Casino Frauenfeld

Vorstudie

Machbarkeit Brandschutz

Entfluchtung definitiv C3

Entfluchtung provisorisch V6

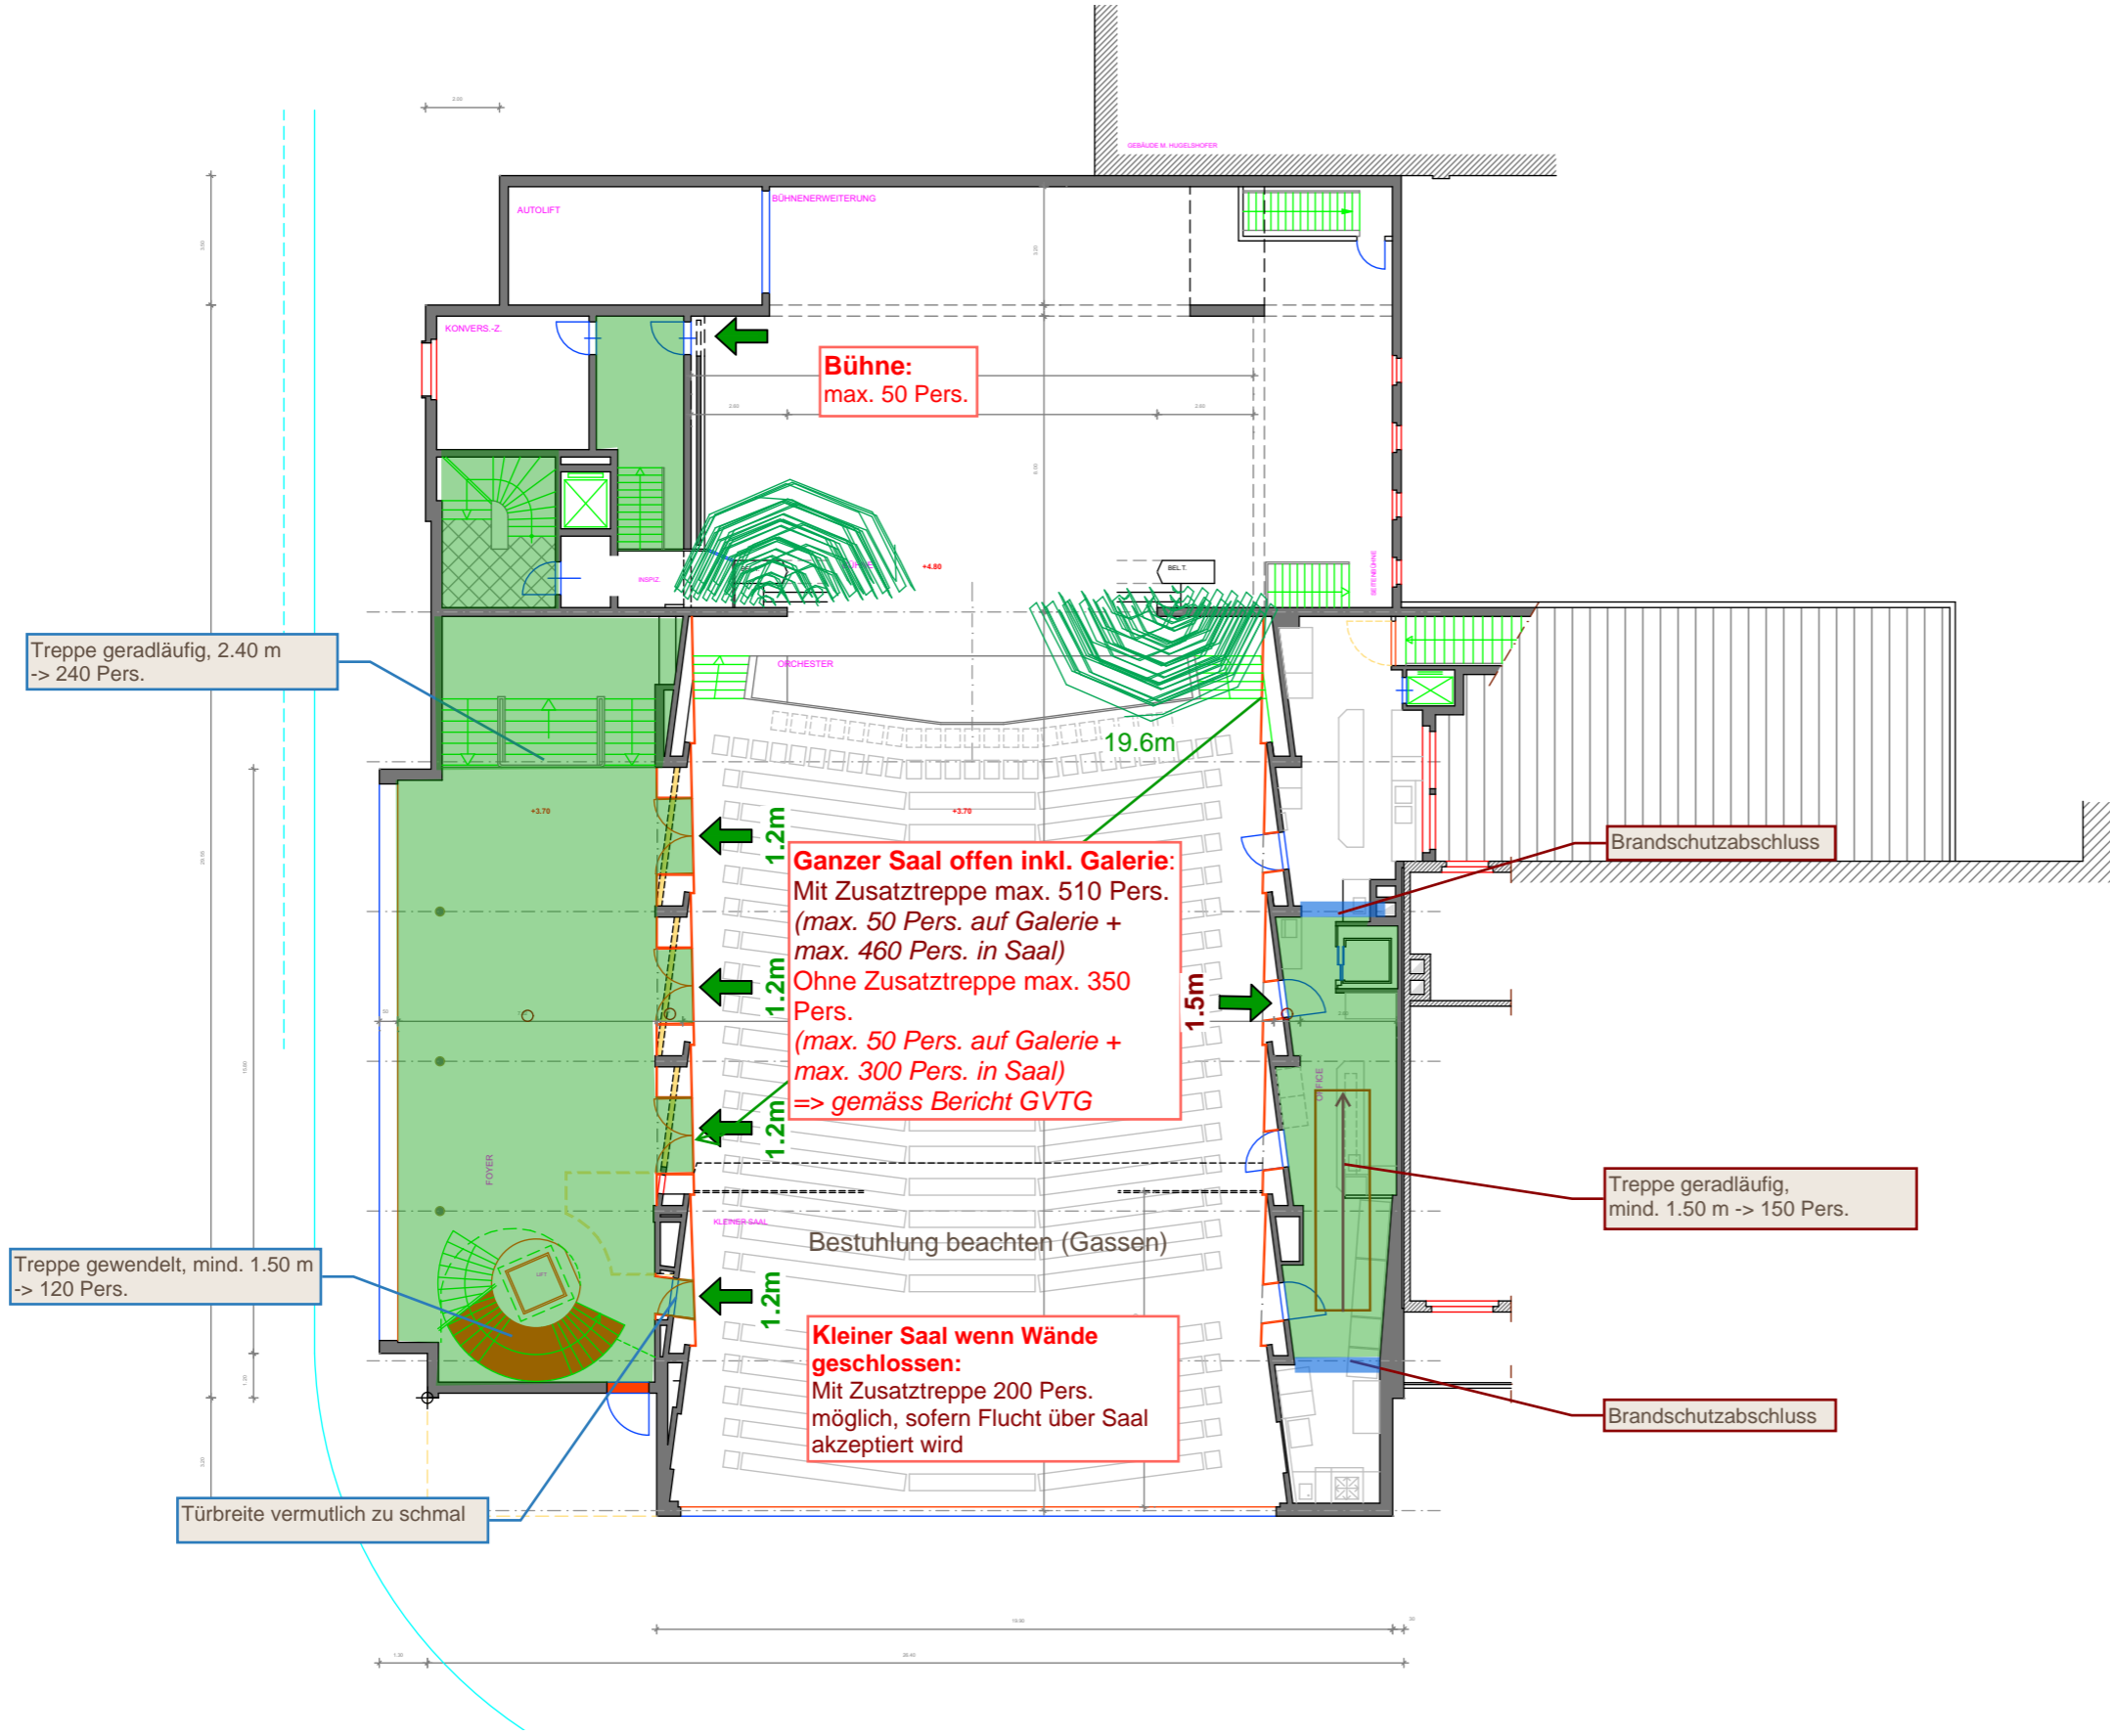
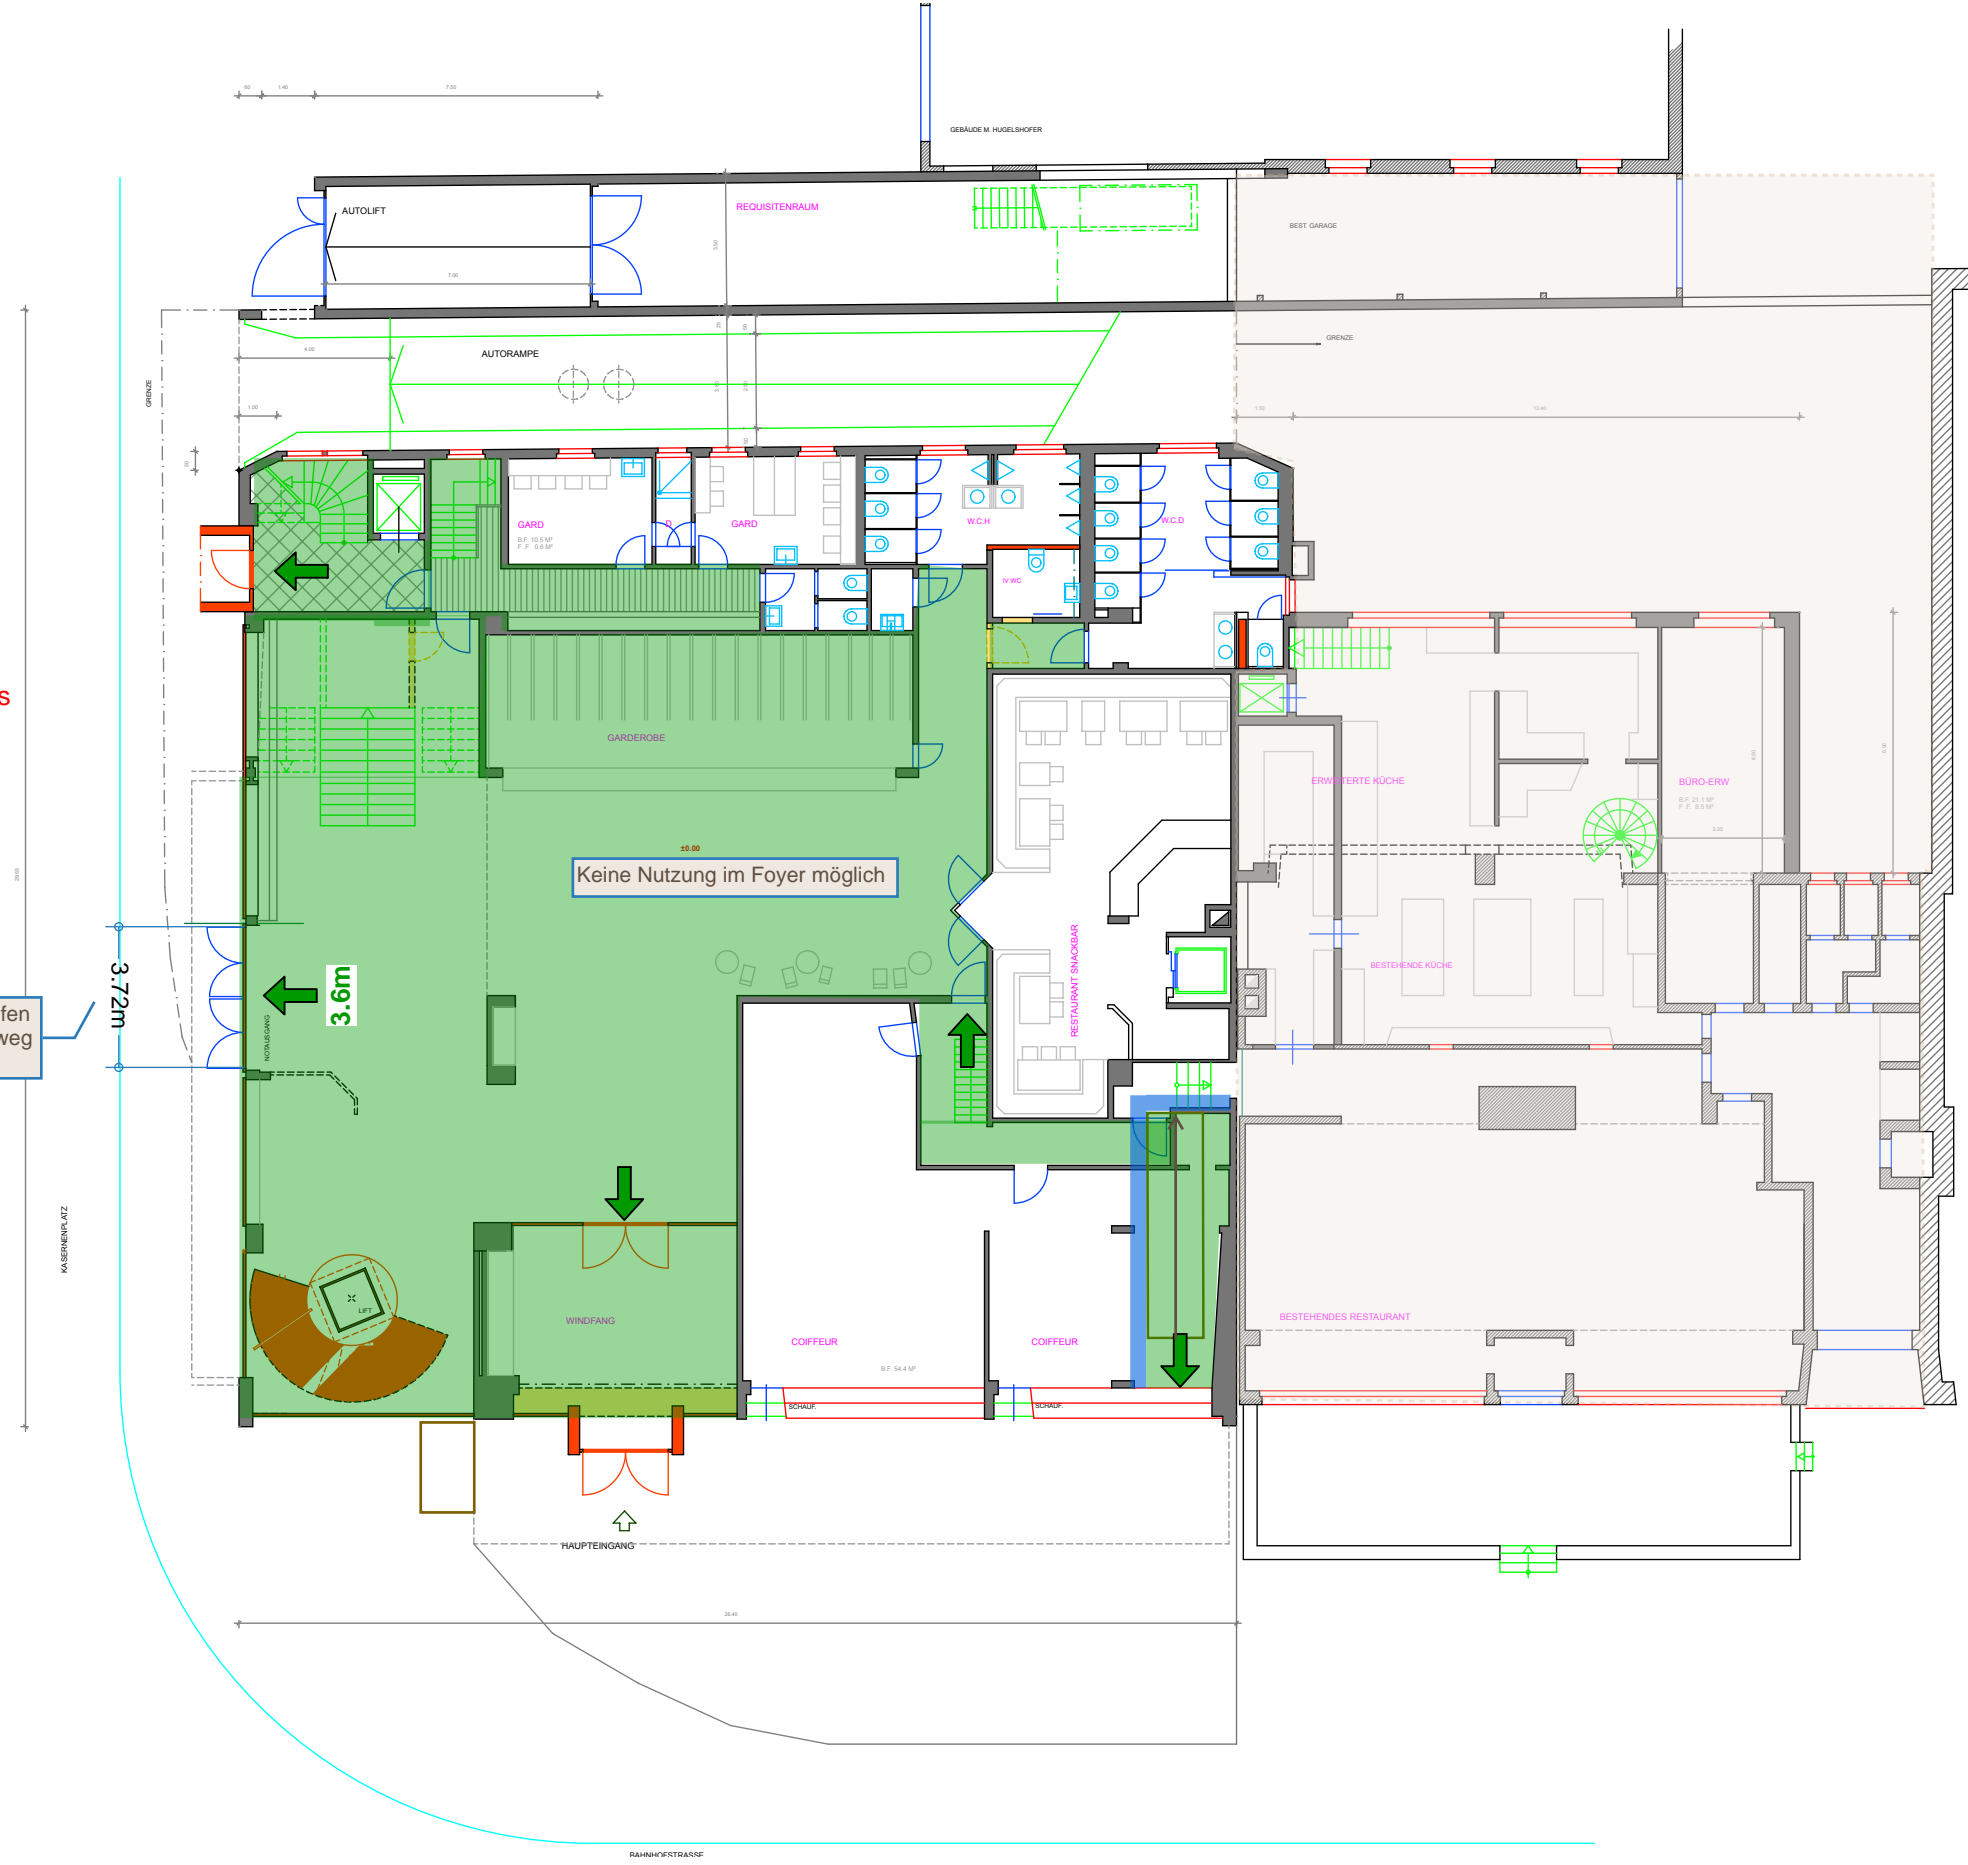
EG Variante ohne Abschluss
=> keine Nutzung möglich

effektive Fluchtwegbreite prüfen
(Lichtmasse), zweiter Fluchtweg
über Haupteingang
